Opel

Astra G Ano de construção 2003 – 2004

Com os motores Y20DTH / Y20DTR

Funcionamento defeituoso da válvula RGE

Fig. 1

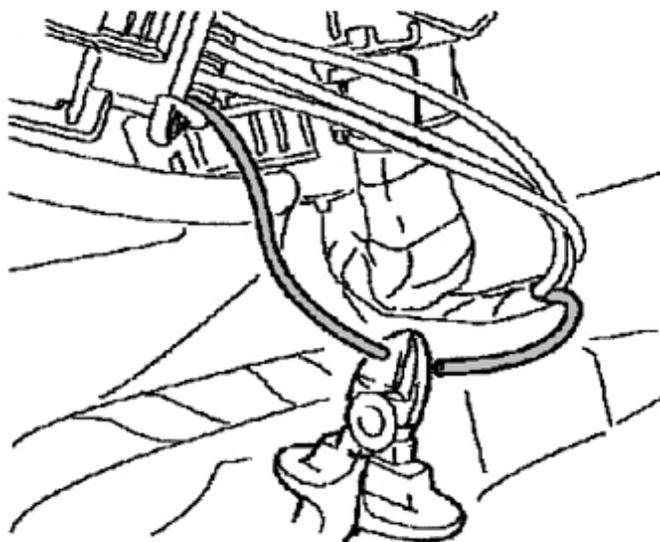
- Cortar o cabo (0,5 / cinza-preto) que vai desde o posto de conectores 4 na válvula RGE eléctrica até à ligação 19 na válvula da bomba. Cortar o cabo aprox. 20 mm atrás da ficha da válvula RGE (ver figura 1). Neste contexto, não se deve soltar, sob quaisquer circunstâncias, a ficha da bomba.
- De seguida, isolar as extremidades dos cabos com fita isoladora à prova de água e fixar no chicote de fios

Fig. 2

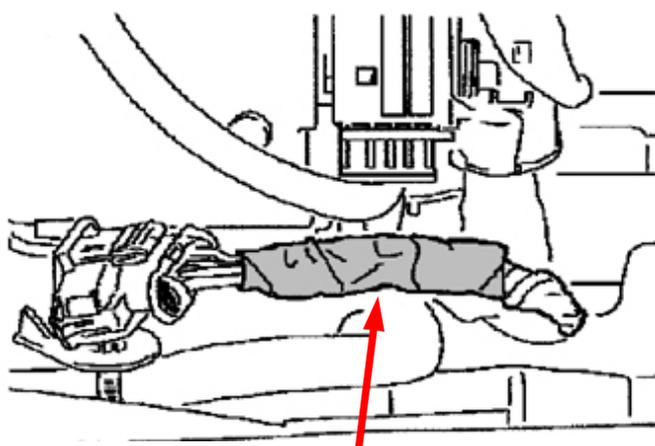
(ver figura 2).
